品番	TMJ40J3Z	品名	壁付サーモ13 (シャワバス・マッサージ・寒) (浴室) (JIS)	1 / 3
----	----------	----	------------------------------------	-------

<b>金具補修品注意情報</b>	C_0011
------------------	--------

件名	整流キャップ交換の注意情報						
対象製品	TBF20 型	TBF21 型	TEM47 型	TKHG31P 型	TKJ30U3 型	TKY12 型	TMG20 型
	TMG40 型	TMHG40 型	TMJ30UC3 型	TMJ40 型	TMN40 型	TMY11 型	TMY140 型
	TUB31 型	TUB40 型

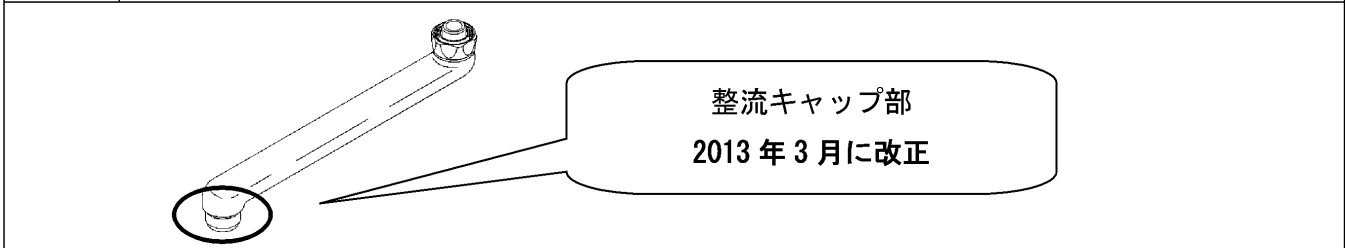
**前期・後期型製品識別方法**

<p>〈前期型〉</p> <p>【ブッシュ有り】 【ブッシュ無し】</p>	<p>〈後期型〉</p>
---------------------------------------	--------------

<p>【前期型がついている場合】</p> <p>パッキン以外の部品が必要な場合は『THY508-1』で一式交換してください。</p>	<p>【後期型がついている場合】</p> <p>パッキン・内筒は部品単独で交換が可能です。</p>
--	---

**注意** 前期・後期どちらの場合も THY508-1 一式交換で互換性があります。
